# ÚZEMNÍ PLÁN MĚSTA BRNA

Textová část Odůvodnění

Kapitola 19 Vyhodnocení připomínek

**Připomínky k návrhu Územního plánu města Brna pro společné jednání (2024) včetně Vyhodnocení vlivů na udržitelný rozvoj území**

Lokalita Be-10 Ústřední hřbitov – rozšíření – se zákresem požadovaných změn

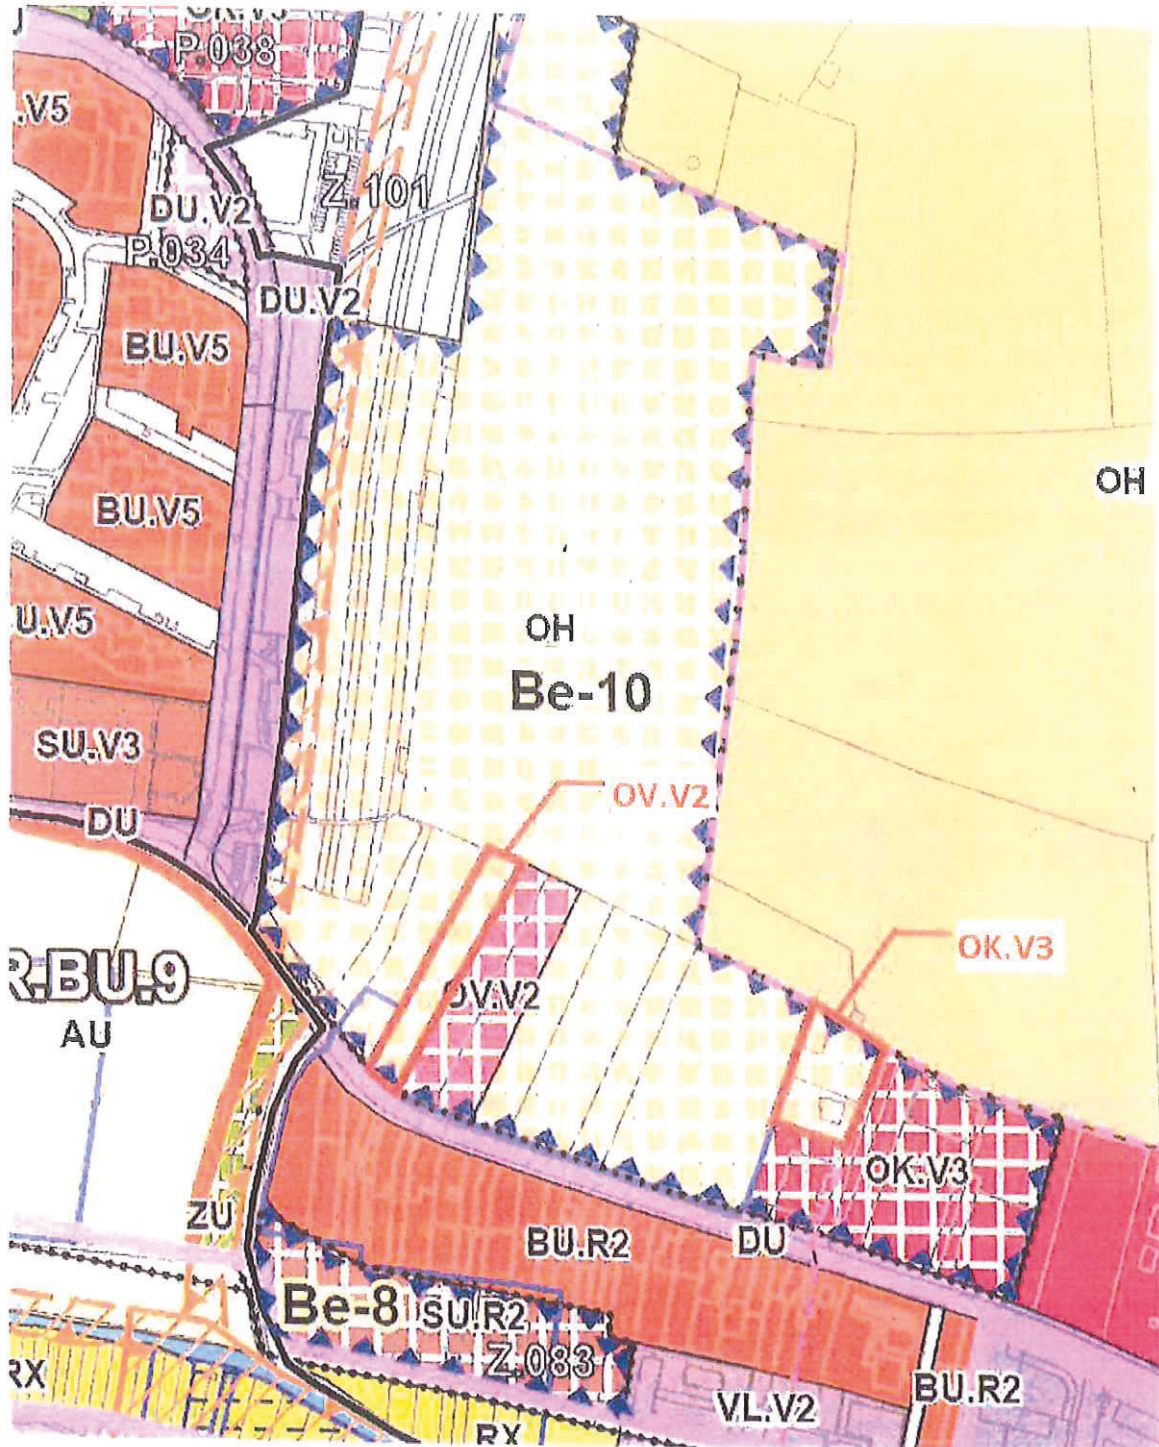
*Přípomínka se týká pozemku p.č. 1186, k. ú. Bohunice. MČ Brno-Bohunice na tomto pozemku požaduje změnu funkčního využití plochy z OH návrhové (občanské vybavení- hřbitovy) na návrhovou plochu OV.V2 (občanské vybavení veřejné).*

*Přípomínka se týká pozemků p. č. 1192/1, p č. 1192/3, p č. 1192/6 a p.č. 1192/13, vše v k. ú. Bohunice. MČ Brno- Bohunice na těchto pozemcích požaduje změnu funkčního využití plochy z OH návrhové (občanské vybavení- hřbitovy) na návrhovou plochu OK.V3 (občanské vybavení komerční).*

*Vymezení pozemku p.č. 1186 jako OV.V2 by nemělo bránit dalším rozvoji hřbitova na okolních pozemcích. Proto je možné požadavku městské části vyhovět a požadované řešení bude zpracováno do návrhu NÚP.*

*Skutečný stav- na pozemcích se nachází občanské vybavení komerční (kamenosochařství aj.). Souhlasíme, že na základě skutečného stavu by splnění požadavku MČ nemělo bránit dalšímu rozvoji hřbitova na okolních pozemcích, proto je možné požadavku městské části vyhovět a požadované řešení bude zpracováno do návrhu NÚP.*

Obr. 1: Výřez z výkresových příloh 4.0 Koncepce protipovodňové ochrany [1] (vlevo) a 2.4 Odkanalizování [1] (vpravo); na obrázku vpravo není zakreslena plocha řízeného rozlivu ani přeložky stok vyvolané stavbou poldru Chrlice

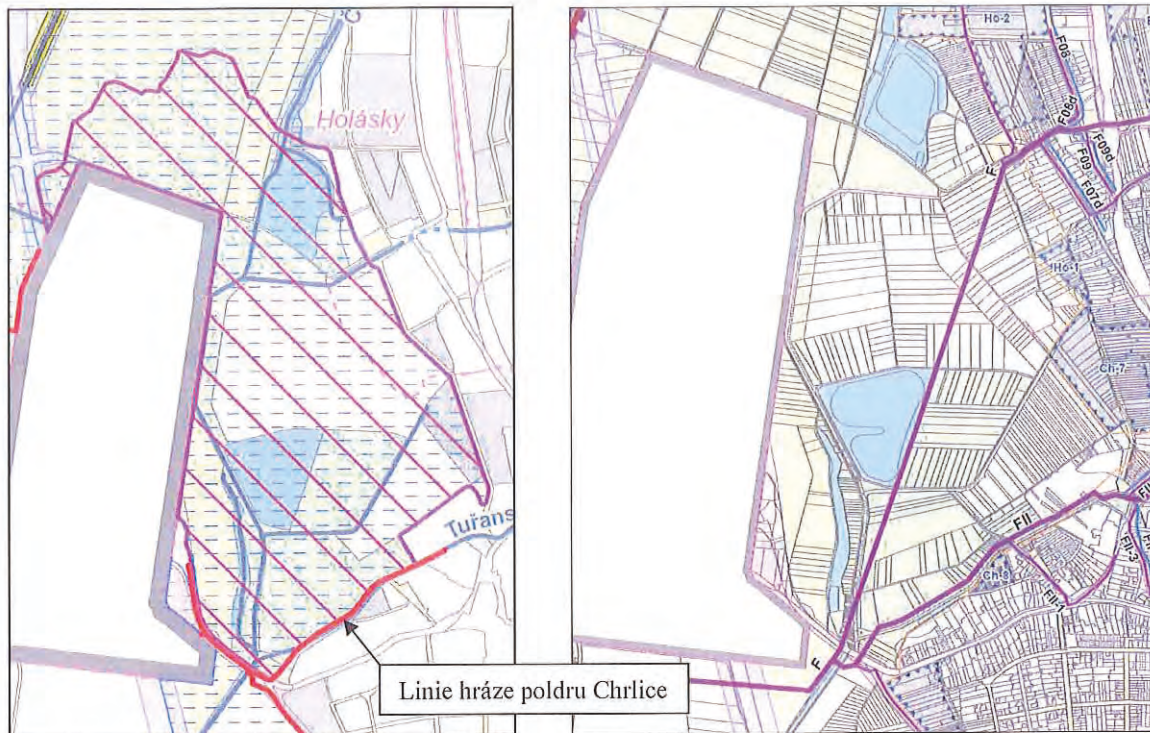
Dle názoru znalce musí být kmenové stoky vymístěny či přeloženy mimo zátopu a budoucí hráz poldru. Územní plán je vadný, protože tuto eventualitu nijak neřeší, a to např. ve výkresové příloze 2.4 *Odkanalizování*, kde jsou zakresleny kmenové a hlavní stoky kanalizace ve střetu s plánovanou hrází. V této příloze však není zakreslena vymezená plocha řízeného rozlivu nebo přeložek kmenových a hlavních stok (viz Obr. 1), které budou záměrem vyvolány, a to v návaznosti na zpracovanou územní studii [4], kde jsou tyto přeložky pojednány. **Bez uvedení přeložek páteřního vedení technické infrastruktury, tj. kmenových či hlavních stok, je územně plánovací dokumentace neproveditelná (příp. tato PD obsahuje hrubou vadu), mj. tím, že není stanovena nová stopa a poloha sítí technické infrastruktury** (platí např. i pro výkres 2.8 *Zásobování elektrickou energií* a přeložku vedení VN). Územní plán přitom v jiných částech města nové stopy stok technicky řeší a vymezuje. PD územního plánu tak vykazuje rozpor s materiální pravdou, neřeší známé skutečnosti, tj. existenci střetu stávající infrastruktury s navrhovaným poldrem.

Obr. 2: Zákres stávajících sběračů a jejich navrhovaných přeložek v rámci záměru (dle výkresové přílohy B.2.2.1. Koordinační situace - hráze poldru [4]); převzato z odborného vyjádření znalce [5]

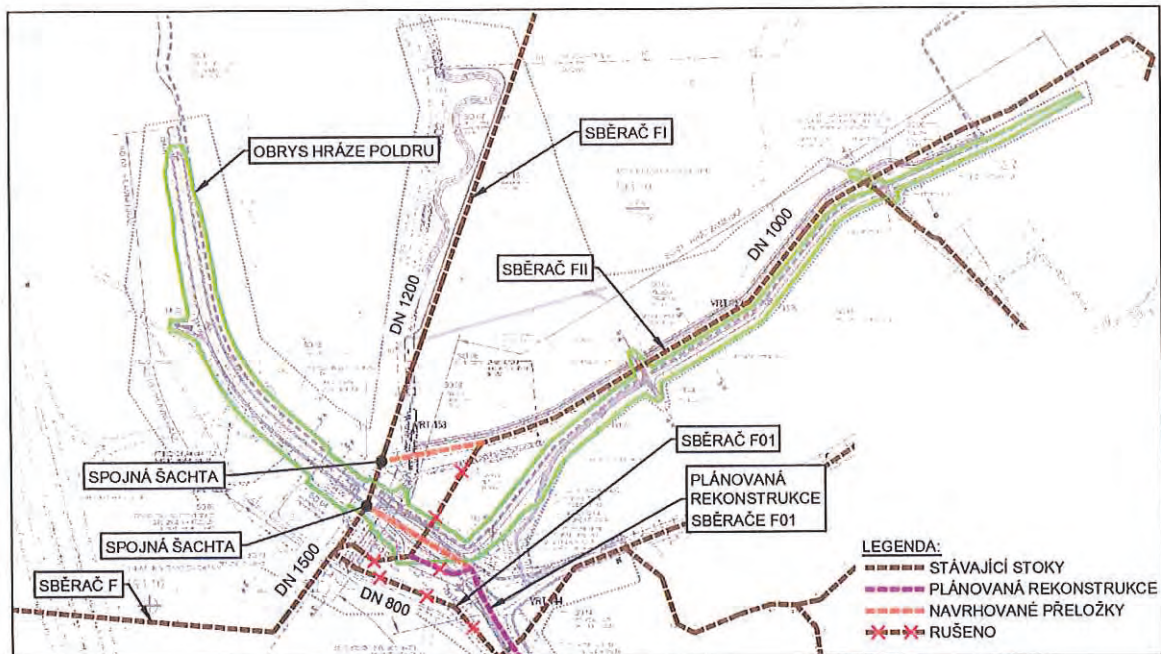
Znalec doporučuje MČ Brno-Chrlice trvat na zpracování přeložek páteřních sítí technické infrastruktury vyvolaných umístěním stavby poldru do územního plánu [1]. Územní plán musí definovat požadavky či regulativy, při jejichž technickém vypořádání bude umístění záměru přípustné, a to především pokud jsou zpracovateli územního plánu známé z dříve zpracovaných podkladů. Územní plán doporučuji vrátit k doplnění (zejména výkresové přílohy 2.4 Odkanalizování a 2.8 Zásobování elektrickou energií). MČ Brno-Chrlice rovněž doporučuji požadovat zpracování technické studie proveditelnosti záměru poldru.

Obr. 3: Zákres stávajících sběračů a jejich navrhovaných přeložek v rámci záměru (výkresová příloha B.2.2.1. Koordinační situace - hráze poldru [1])

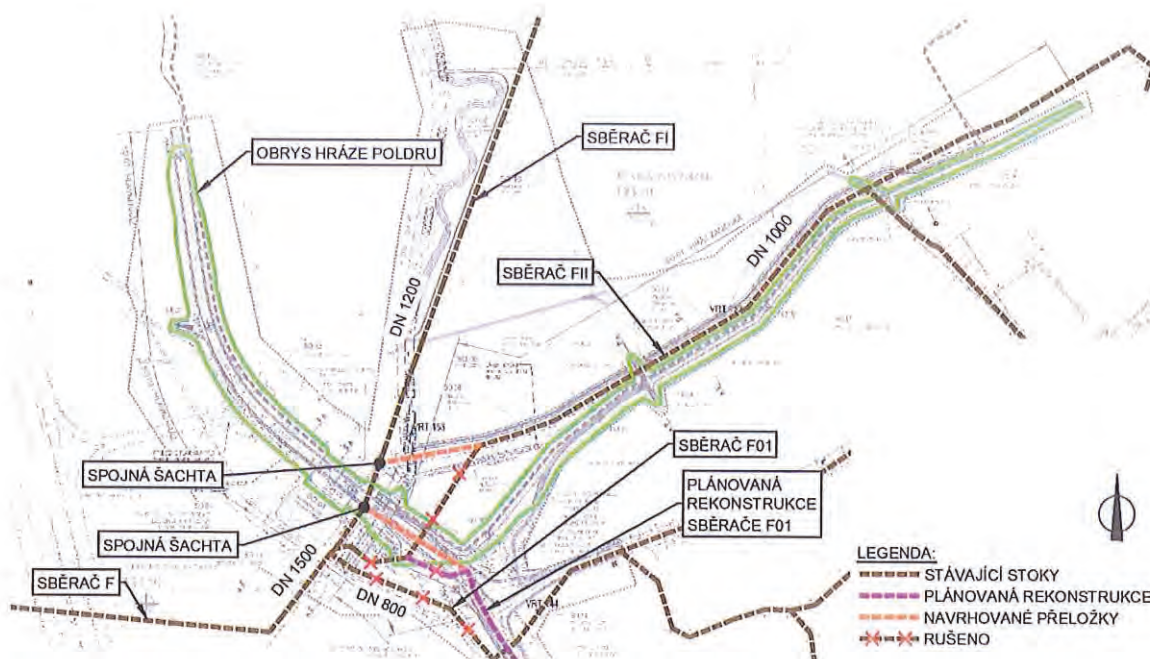
Územní studie navrhuje umístit hlavní hráz v místě křížení se stávajícími kanalizačními sběrači (F1 a FII). V té souvislosti jsou navrženy dílčí přeložky sběrače FII a také plánované rekonstrukce sběrače F01 (viz obr. 3). Přeložku sběrače F01 je navrženo umístit podélně do tělesa hráze a zaústit ji ve spojné šachtě do sběrače F1, který kolmo kříží hlavní hráz. Spojná šachta se nachází v tělese hráze pro možnost přečerpávání vod ze sběrače. Potrubí pod hrází je navrženo zrekonstruovat, obetonovat a zabezpečit proti průsakům). Všechny šachty jejichž poklop je pod hladinou 193,10 m n. m. je navrženo opatřit vodotěsnými poklopy (i na šachtách sjednoceného sběrače F pod hrází). Dle záznamu z jednání ze dne 29. 8. 2017 (příloha ÚS, C. Dokladová část [1]) bylo dosaženo dohody o způsobu řešení navržených křížení

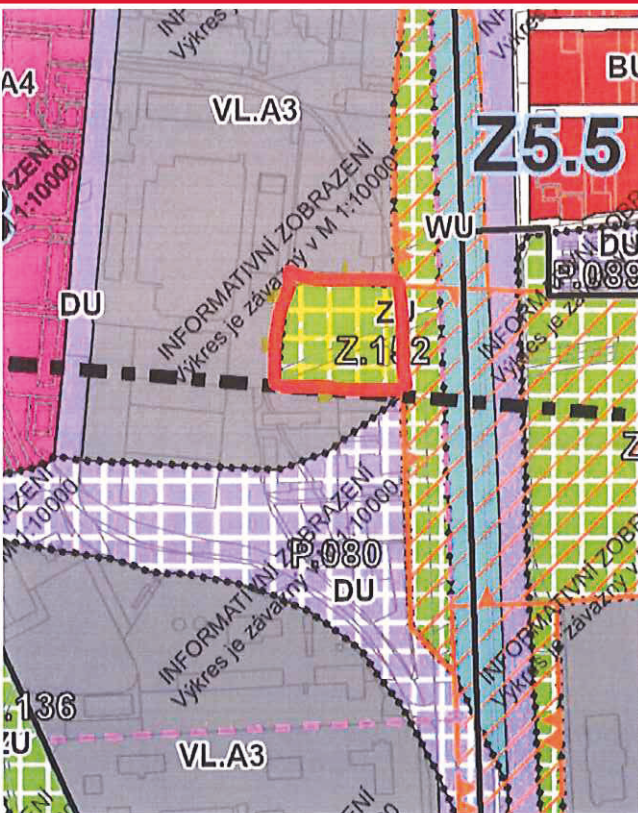
4. Požadujeme změnu plochy zeleně ZU v lokalitě Z.152 na plochu sportu, která bude odpovídat stávajícímu stabilizovanému využití této lokality.

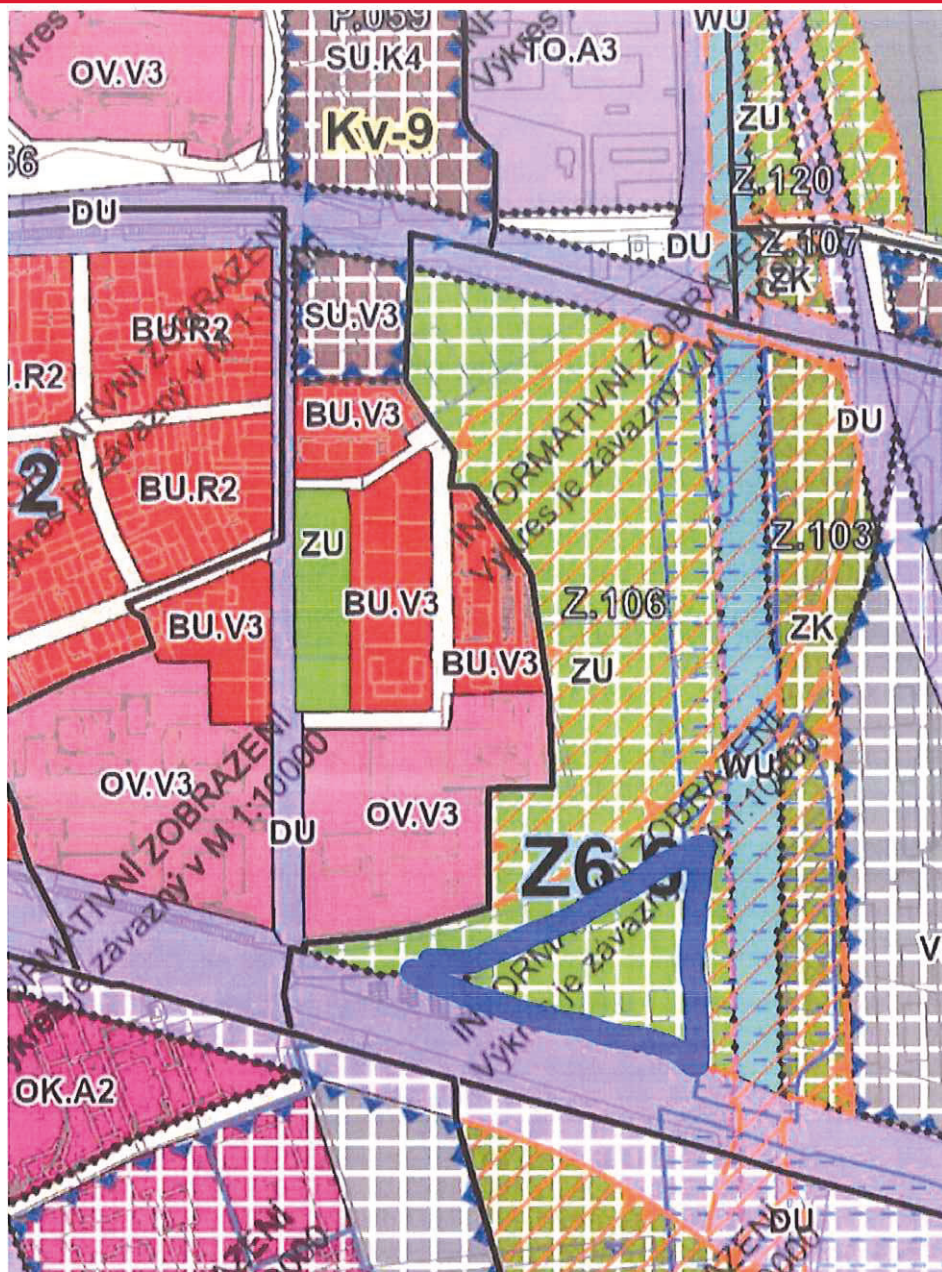
5. Požadujeme změnu části plochy ZU na VL.A2, v souladu se stávajícím využitím území.

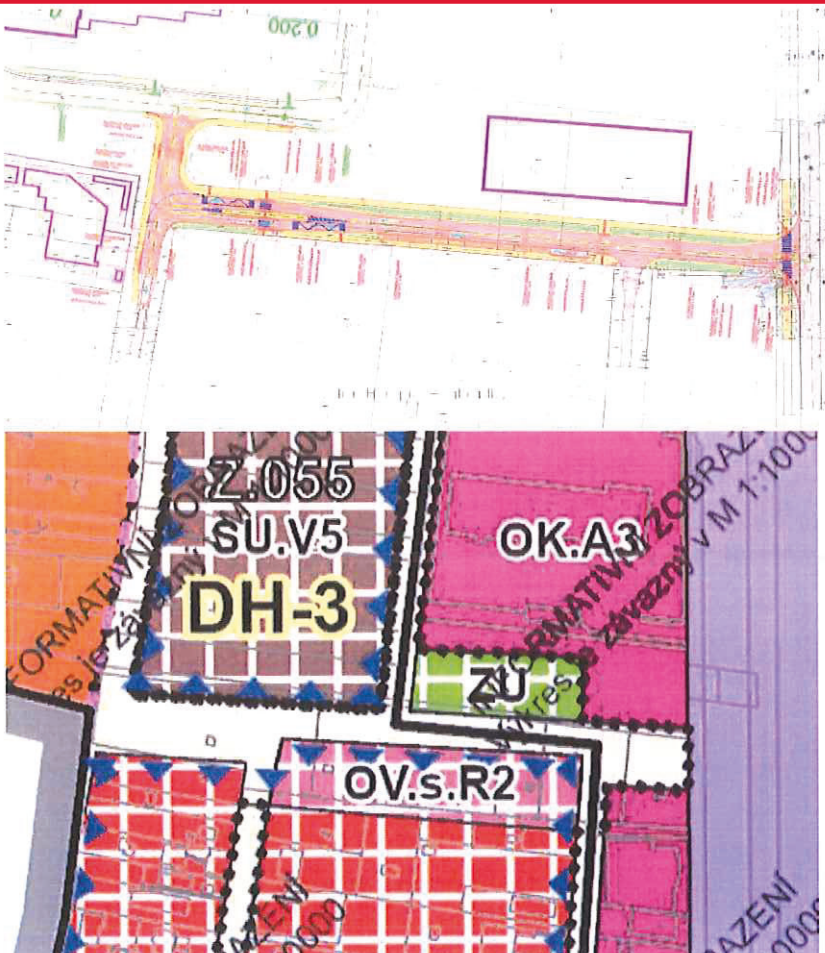
8. Požadujeme upravit polohu komunikace a školky v lokalitě Moravanské lány dle posledních jednání s KAM a ing. Soldánem

## 9. Navrhujeme u ploch VU.A2-3 mezi ul. Vídeňská a železnicí navýšení na výškovou úroveň 5

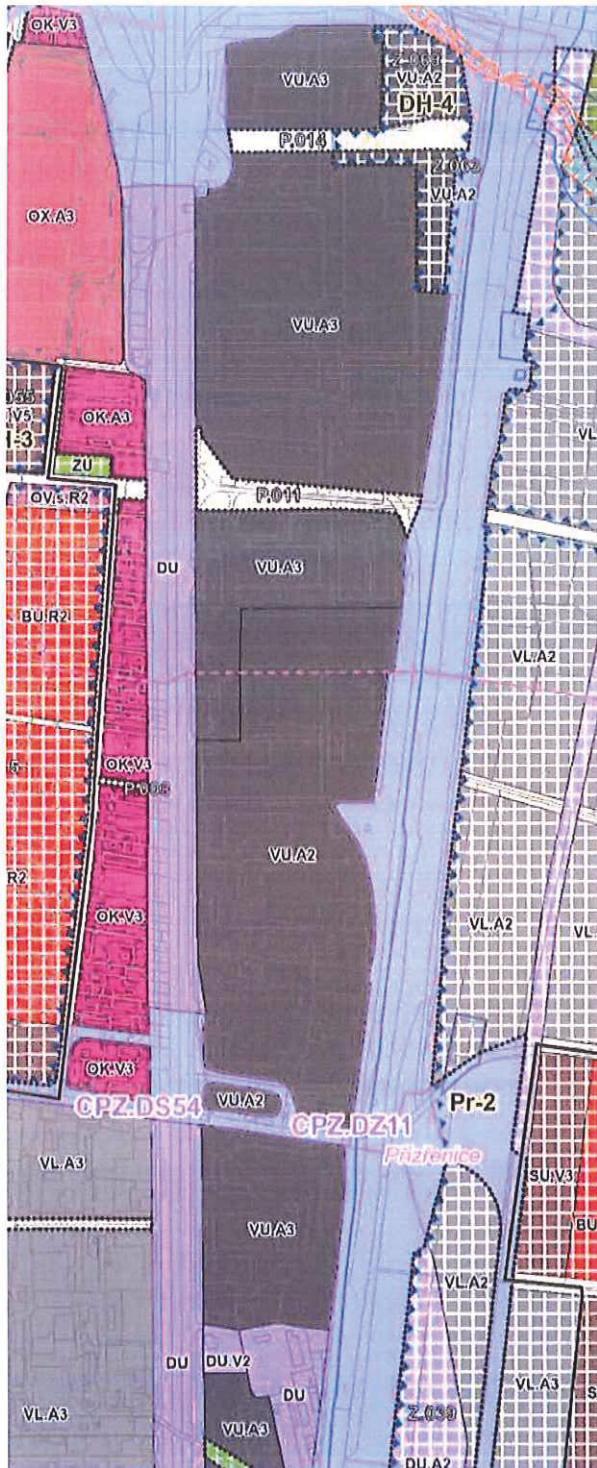
*Odůvodnění: Plochy pracovních aktivit podél rychlostních komunikací, které nesousedí s obytnými plochami a již obsahují stavby přesahující vymezenou výškovou úroveň se jeví jako vhodné k intenzifikaci a zvýšení zástavby. Možnost intenzifikace může sloužit jako stimul k postupné funkční transformaci území směrem k jinému typu průmyslu. Tyto plochy navazují v ose na zónu výškových budov na Heršpické a také na lokalitu naproti (vedle OC Futurum) o výškové úrovni 5.*

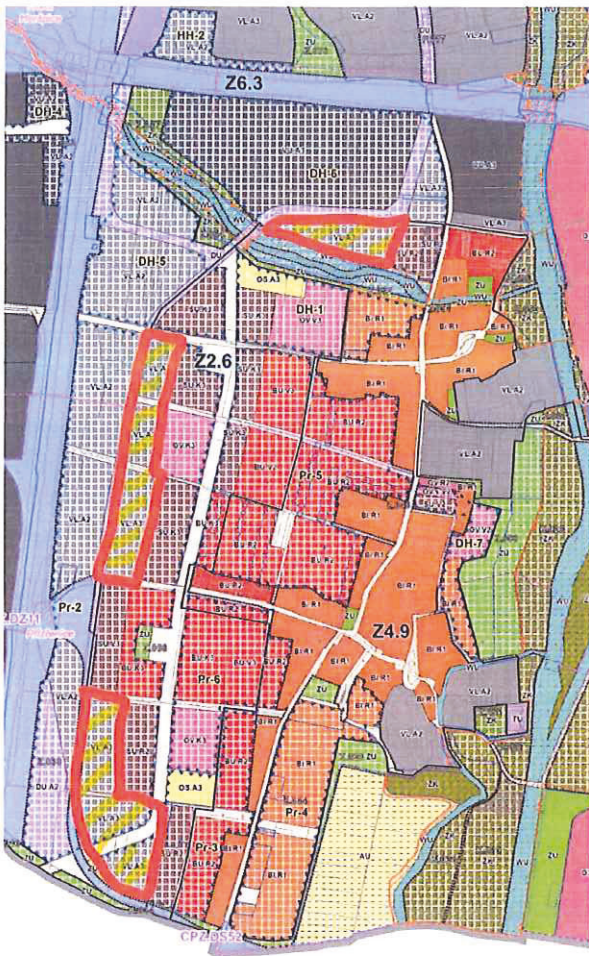
11. Požadujeme **úpravu území řešeného územní studií ÚS-35** dle schématu níže. Požadujeme úpravu podmínek územní studie ÚS-35 adekvátně k rozšíření řešeného území.

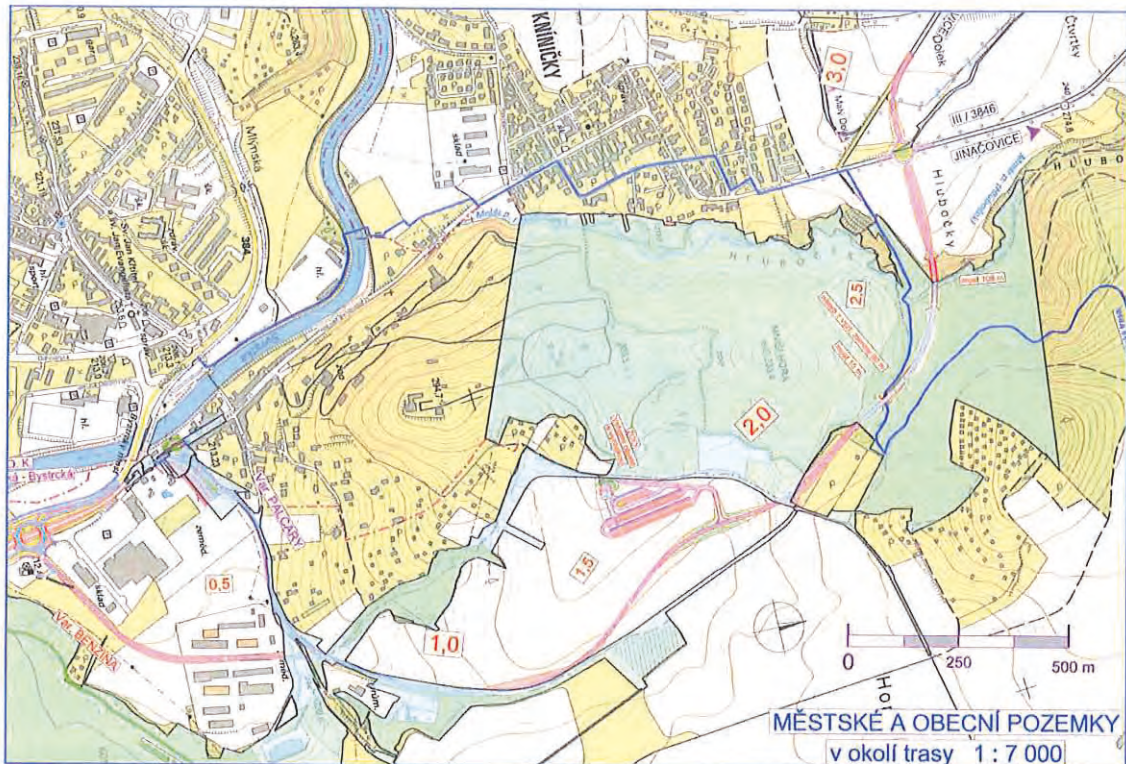
Požadujeme, aby byl vymezen koridor nebo území rezerva pro obchvat Kníniček vedený za Mniší horou dle projektu ing. Kalčíka z 11/2018 nazvaného „Přeložka III/3846 směr Jinačovice – Obchvat Bystrc-Zámostí a Kníničky“, který město Brno i KAM vlastní.

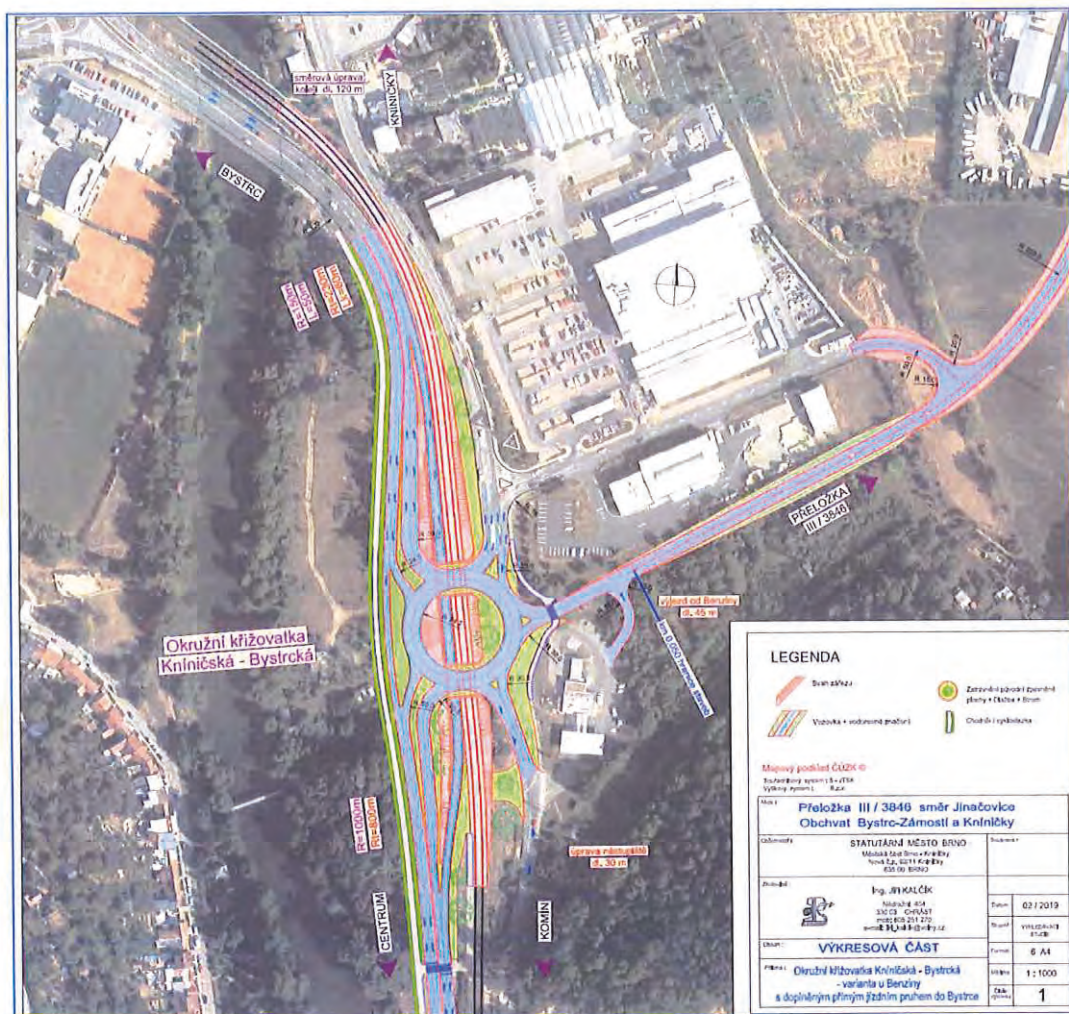
59. „Parkoviště Palcary“ je nutno vymežit stejně jako v platném ÚPmB, tedy jako plochu pro dopravu v klidu
